Добавление 28: Правила № 29

Пересмотр 2 – Поправка 1

Дополнение 1 к поправкам серии 03 – Дата вступления в силу: 13 февраля 2014 года

Единообразные предписания, касающиеся официального утверждения транспортных средств в отношении защиты лиц, находящихся в кабине грузового транспортного средства

Добавление 2

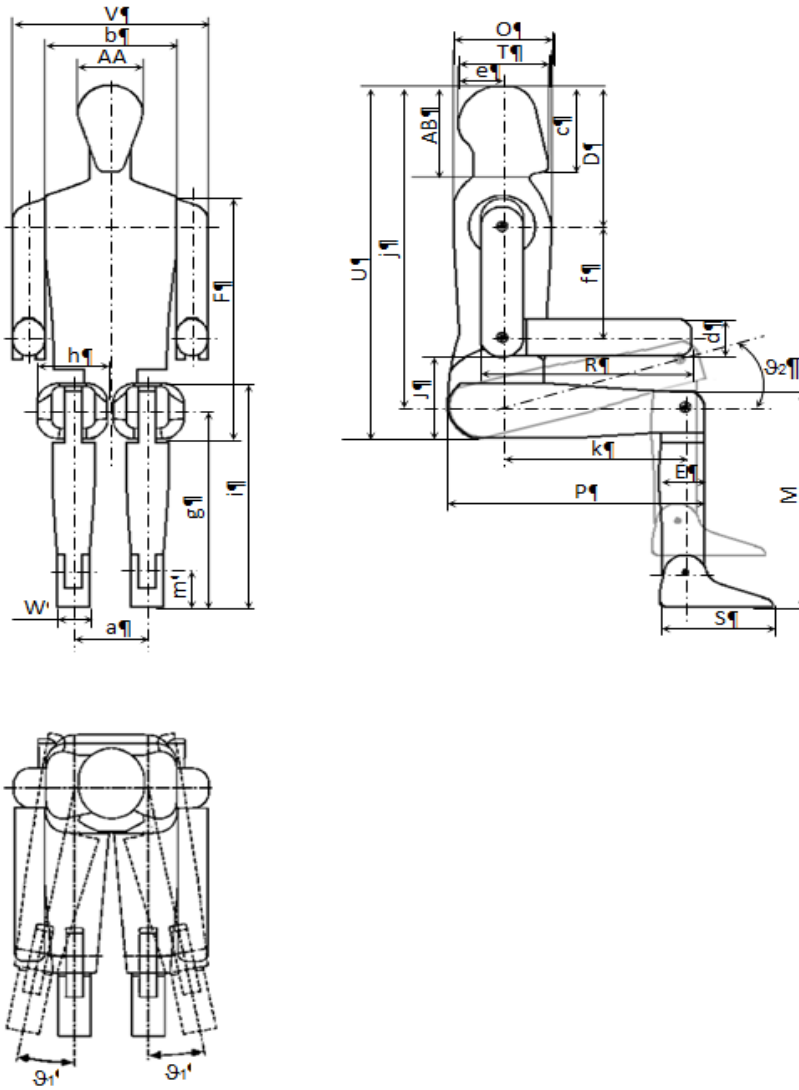
Рисунок изменить следующим образом:

Таблицу изменить следующим образом:

<i>Размеры</i>		
<i>Наименование</i>	<i>Описание</i>	<i>Размер в мм</i>
AA	Ширина головы	153
...
ϑ_1	Поперечное вращение ног	20°
ϑ_2	Направленное вверх вращение ног	45°
